ENMIENDA CON CONSULTA N° 1

LICITACIÓN PÚBLICA INTERNACIONAL N° 01/21 [CU-012/21]

EDIFICIO ÁULICO MANZANA DE LA PATRIA S07 - E1

NOMBRE	DETALLE CONSTRUCTIVO
BICICLETERO

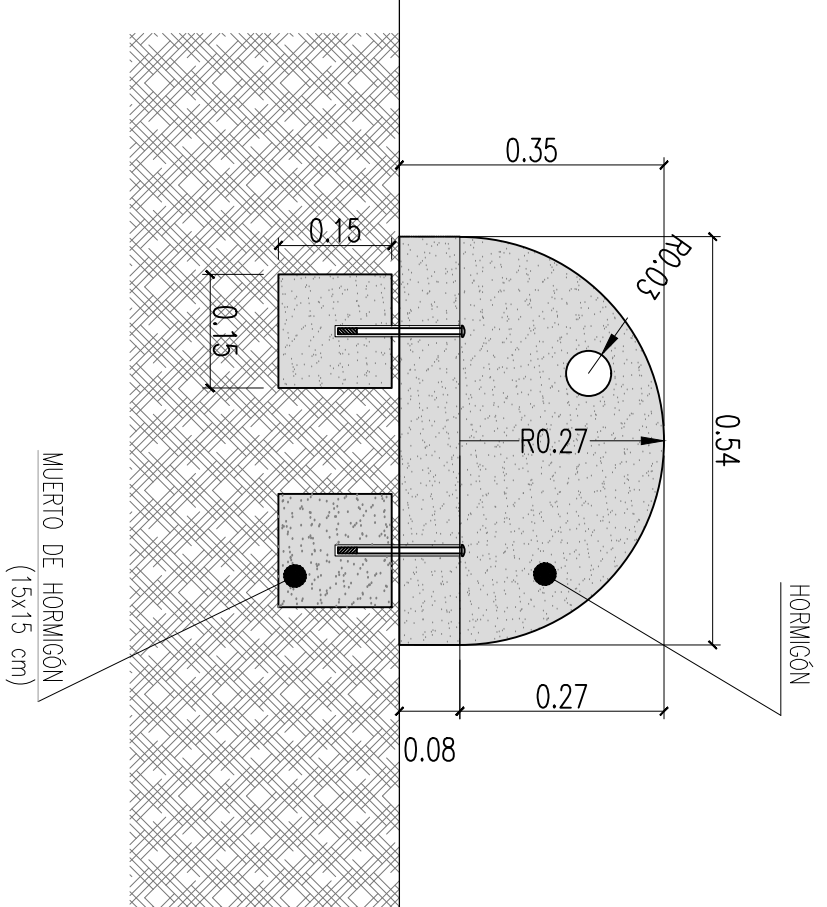
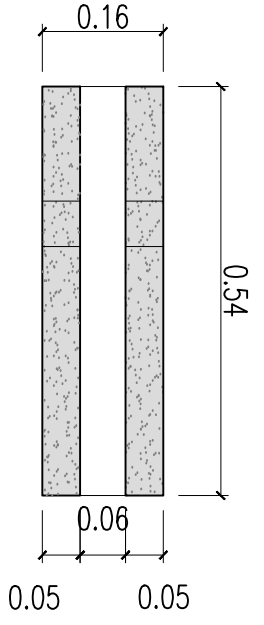
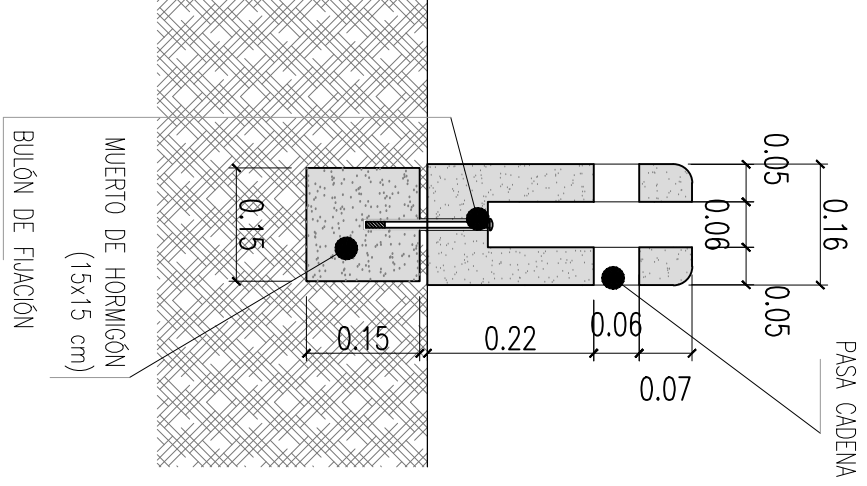
Ítem 22.1.1 Bicletero de hormigón, indicar ubicación y detalle.

Se ubicarán en el sector de acceso, anexo al acceso semicubierto, se deberán
cotizar 21 Un. Se Adjunta plano detalle DC_09.

NOMBRE DETALLE BANCO DE HºAº

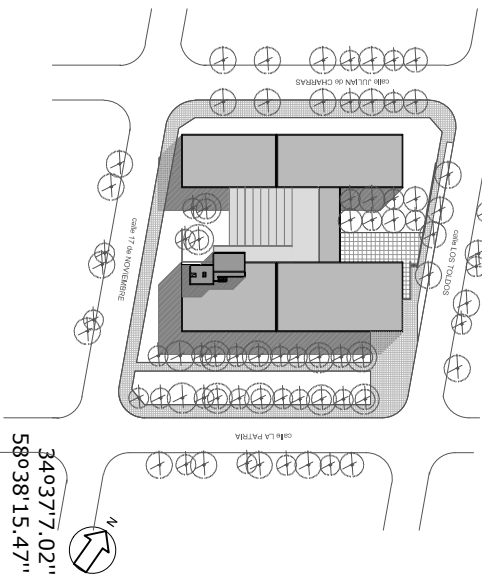
Ítem 22.1.2 Banco de hormigón, indicar ubicación y detalle.

Se ubicará en el sector de acceso semicubierto. Se Adjunta plano detalle DC_10
